Haneholmveien 10, Sandefjord - Uavhengig kvalitetssikring områdestabilitet

Detaljprosjekt for tilbygg

Dokumentnr. 25377-RIG01

Dokumenttype: Uavhengig kvalitetssikring områdestabilitet

Figur 2: Forslag til innsnevring av utløpsområde. GrunnTeknikk kan vurdere dette forslaget, eller eventuelt droppe opptegning av utløpsområde.

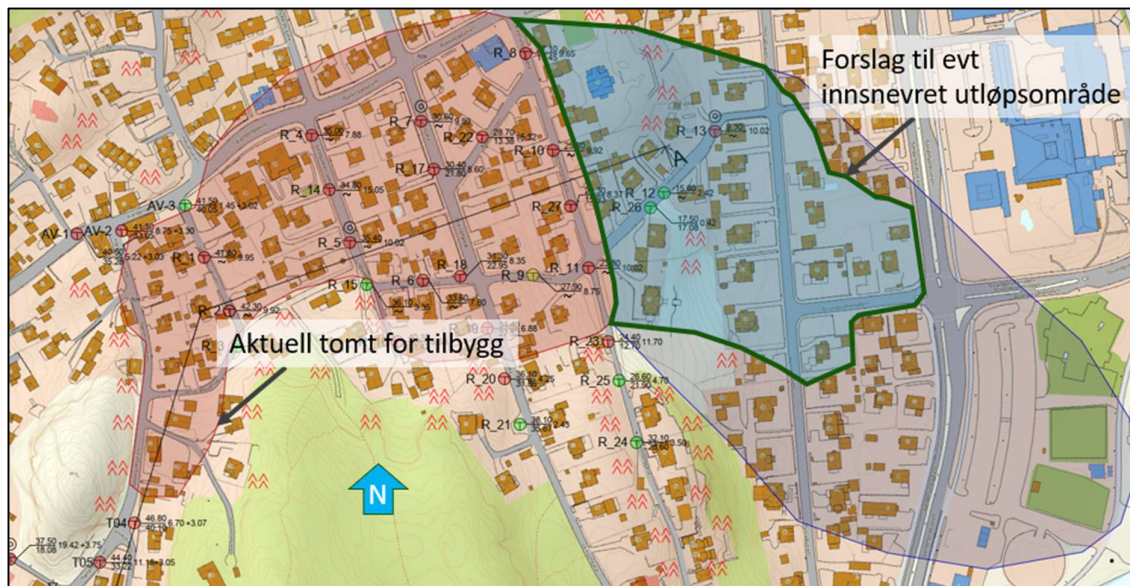
GrunnTeknikk har tegnet opp et utløpsområde øst for løsneområdet nordøst for tomten, i tråd med NVEs veileder 1/2019 (2). Vi er i tvil om det er hensiktsmessig å definere det nedenforliggende området for utløpsområde, ettersom vi ser det som lite sannsynlig at kvikkleireskred vil utløses i det ganske slake og jevnt hellende løsneområdet, for deretter å renne over fjellryggen i nedkant av løsneområdet. Dette i lys av NVEs svar på spørsmål 10 på (3).

I hvert fall ser vi det som sannsynlig ut fra en grov skredvolumbetraktning at eventuelle skredmasser sannsynligvis vil dekke et noe mindre område enn det utløpsområdet som GrunnTeknikk har tegnet opp. Dette blant annet fordi skredmasser vil bremses av den tette

bebyggelsen i utløpsområdet. Figur 2 viser vårt forslag til eventuell innsnevring av utløpsområde. Detaljene må eventuelt GrunnTeknikk vurdere.

GrunnTeknikks vurderinger er på sikker side og i tråd med regelverk. Vi har derfor ingen motforestillinger mot vurderingene, annet enn at opptegning av et utløpsområde som er veldig i grenseland for hva som er reelt, kan gi urimelige og unødvendige byråkratiske problemer for de som bor på nedsiden av fjellryggen når disse ønsker å bygge noe. Store deler av skissert utløpsområde er per i dag ikke aktsomhetsområde. Ut fra den begrensede helningen i løseområdet, er det sannsynlig at stabiliteten er så god (robusthetskrav oppfylt) at man kan bygge i det potensielle utløpsområdet, og da vil et definert utløpsområde være vel så misvisende som det vil være til hjelp.

Vi ber GrunnTeknikk vurdere om utløpsområdet kan snevres inn eller droppes. Alternativt tydeliggjøre de faktorene som tilsier at sannsynligheten for skred er svært lav, ettersom det er mange faktorer som tilsier at skred ikke vil utløses og heller ikke vil strekke seg så langt som skissert. Dette for at faresonekartene skal gi et mest mulig realistisk bilde av området. Vi trenger ikke å gjøre noen ny kvalitetssikring etter at dette eventuelt er justert.
